Betr.: 1. Änderung des BBP 57 DE – WK IV
Ihr Zeichen: II – 1/2 He 61/BP /7/16 (57DE)
Landesbüro Zeichen: DN – 325/17

zu obiger Planung geben die Naturschutzverbände BUND und NABU folgende Stellungnahme ab.

Grüner Punkt Uhubrutplatz EGE 2017

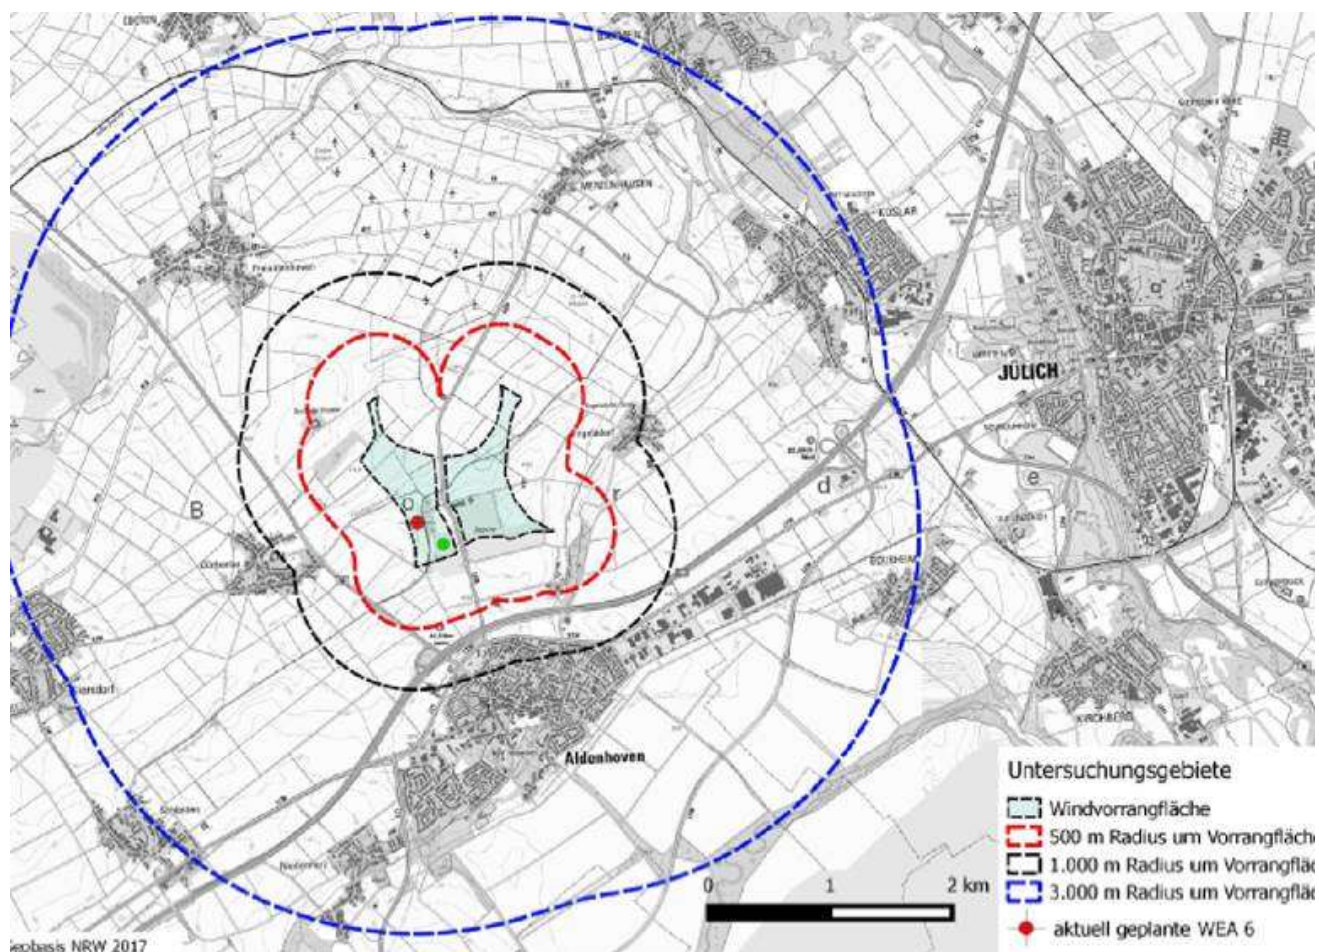
In allernächster Nähe der geplanten WEA 6 haben dieses Jahr und in den Vorjahren Uhus gebrütet. In diesem Jahr hat Stefan Brücher, ein namhafter Uhu-Experte der Gesellschaft zur Erhaltung der Eulen (EGE), am 08.08.2017 dort nicht nur den Brutplatz gefunden, sondern auch einen diesjährigen jungen Uhu angetroffen. Schon im ökologischen Fachbeitrag von IVÖR zur Errichtung einer Deponie der Klasse DKI in der Abgrabung Aldenhoven vom Dez. 2012 wurde auf den Uhu hingewiesen. Dieser Fachbeitrag muss der Gemeinde und der Unteren Naturschutzbehörde vorliegen. Ortsansässigen Naturbeobachtern sind hier Uhu-Bruten zumindest seit 2013 bekannt. 2015 wurde an der Autobahnauffahrt Aldenhoven ein Uhu verletzt aufgefunden

Mit Verweis auf die Maßgaben der Länderarbeitsgemeinschaft der Vogelschutzwarten (LAG-VSW) dürfte die 6. Anlage sich nicht realisieren lassen. Wir fragen, wie überhaupt die bestehenden Anlagen realisiert werden konnten? Da WEA im Umfeld von 1.000m um Uhu Brutplätze das Tötungsrisiko für den Uhu signifikant erhöhen, ist auf die Planung des 6. Windrads zu verzichten. Der Tatbestand des Verletzungs- und Tötungsverbot ist hier nicht ausgeräumt, sondern hinreichend wahrscheinlich (§ 44 Abs. 1 Nr. 1 BNatSchG). Die bereits errichteten Anlagen hätten gar nicht genehmigt werden dürfen. Es besteht hier nun lediglich die Möglichkeit, diese Anlagen entweder abzubauen oder zumindest in der Dämmerungs-/Nachtzeit ganzjährig abzuschalten.

Um auch in Zukunft dem Uhu einen Brutplatz in der Abgrabung zu erhalten, sollte ein Uhu-Management durch einen anerkannten Uhuexperten durchgeführt werden.
